改善箇所説明図

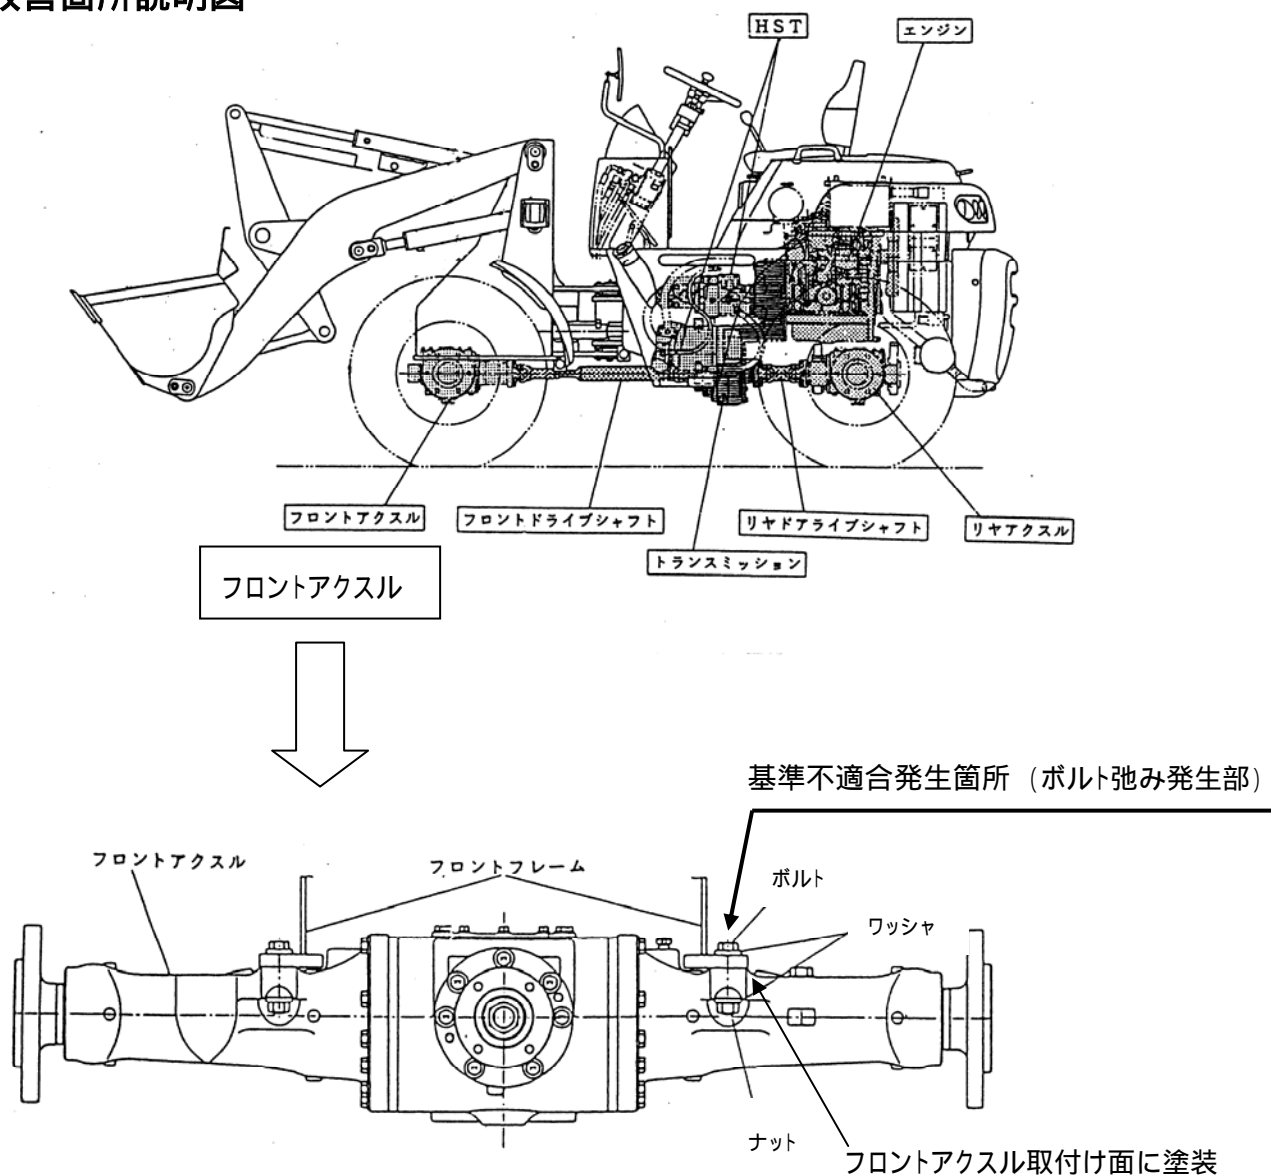
フロントアクスルを車台に固定する取付けボルトの締付けトルク設定値が不適切であるため、除雪等の作業時の負荷の繰り返しにより当該ボルトがゆるむおそれがある。また、一部の車両において、当該フロントアクスル取付け面に塗装が残っていたため、取付けボルトの初期締付けトルクが低下したものがあ。そのため、そのまま使用を続けると、当該締付面にガタが生じ、最悪の場合、当該ボルトが折損しフロントアクスルが脱落するおそれがある。

全車両、フロントアクスル取付けボルトを交換し、適切なトルクで締付ける。またフロントアクスル取付け面に塗装が残っている車両にあっては、当該フロントアクスル取付面の塗装を除去する。

識別： フロントアクスルに白色ペイントを塗布する。
